בית הספר הממלכתי האזורי על שם בכר רוסו בצור  
משה

## חוויות דעת מקצועית

נותן חוות הדעת אברהם בן עזרא  
 מקצועו מהנדס בניין  
 מען ת"ד 150 זיכרון יעקב  
 טל' 04-6390173  
 פקס' 04-6391647

ציור 14.

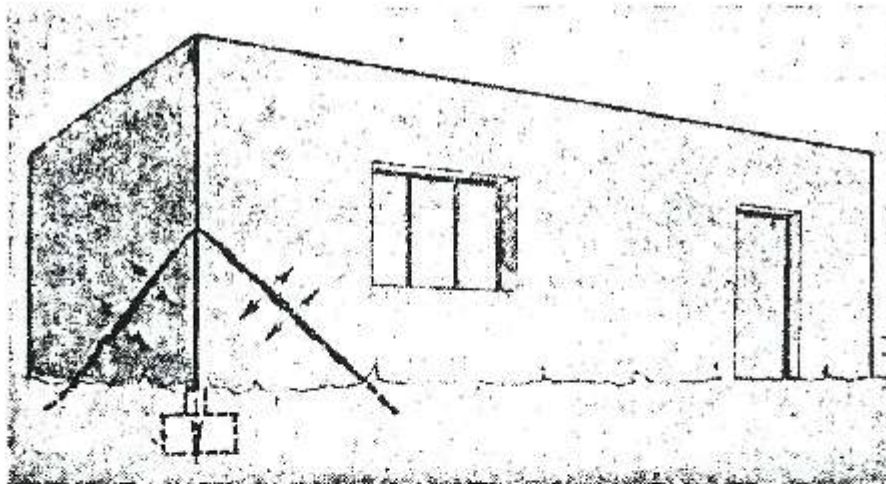
- שבר אלכסוני בפינת הבניין מבחוץ, המעיד על שקיעת יסודות. ראה בעניין זה נספח ב'.
- מהלך בן 5 מדרגות – עם מעקה ללא מאחז יד, כנדרש בחוזר המנהל סעיף 3 ג' עמ' 132.

-- יש שבר אלכסוני בפינת הבניין מבחוץ.
